改善箇所説明図

後輪サスペンション

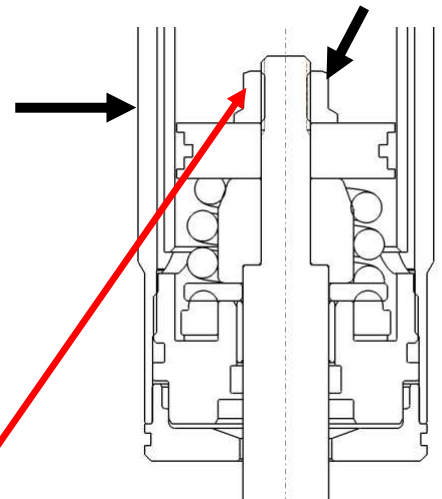
基準不適合発生箇所

〔 断面図 ナット 〕

後輪サスペンションにおいて、内部のピストンとピストンピンシャフトを締結するナットの締め付け工程が不適切なため、締め付け力が不足しているものがある。そのため、そのままの状態で使用を続けると、当該ナットが外れ、緩衝機能が低下し、走行安定性を損なうおそれがある。

改善の内容：後輪サスペンションを良品に交換する。

識別：良品の後輪サスペンション本体に、緑色のペイントを施す。
